Nordre Follo Kommune
ved Kristine Sand
Postboks 3010
1402 Ski

Reguleringsplan for Skolekvartalet, saksnummer 20/00053

Figur 1: Kjeller'n plassert inn til vernesonen for eika, 18,5 meter fra dagens plassering.

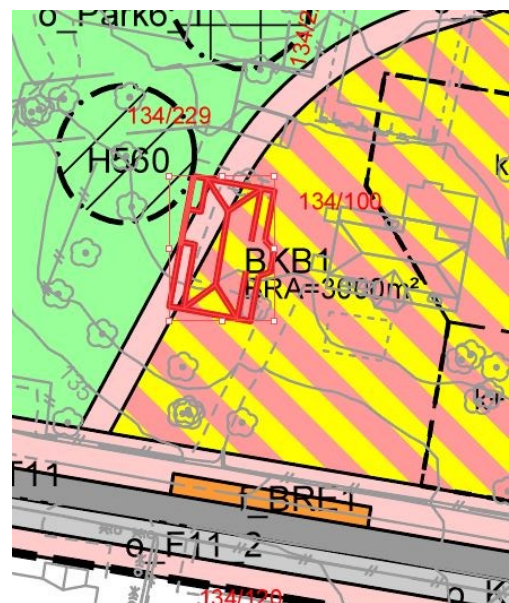
Flytting av Kjeller'n er utredet med tre alternativ. Alternativ 1 og 2 viser flytting 18,5 meter bort til kantsonen av huleika. En slik plassering vil bety at Kjeller'n blir liggende på tvers av gangveien og bekkedraget/vannsiget som planen forutsetter. Det er vanskelig å se at det er plass til bygget mellom uteoppholdsareal for barnehagen og eika, uten å redusere barnehagens areal. Selv om bygget snus 90 grader, vil en slik plassering forutsette at Kjeller'n delvis ligger inne på arealet regulert til barnehage. Det er langt mindre konfliktylt å plassere bygget ut mot hjørnet av Skoleveien og Idrettsveien. Her er det mulig å skape en situasjon der Kjeller'n utgjør del av et miljø sammen med andre element som park med regnbed og eventuelt en liten plass mot hjørnet av Idrettsveien og Kirkeveien. Planforslaget forutsetter ikke flytting av Kjeller'n. Dersom kommunen ønsker å bevare bygget bør det plasseres omtrent som i illustrasjonsplanen, utredet som alternativ 3.
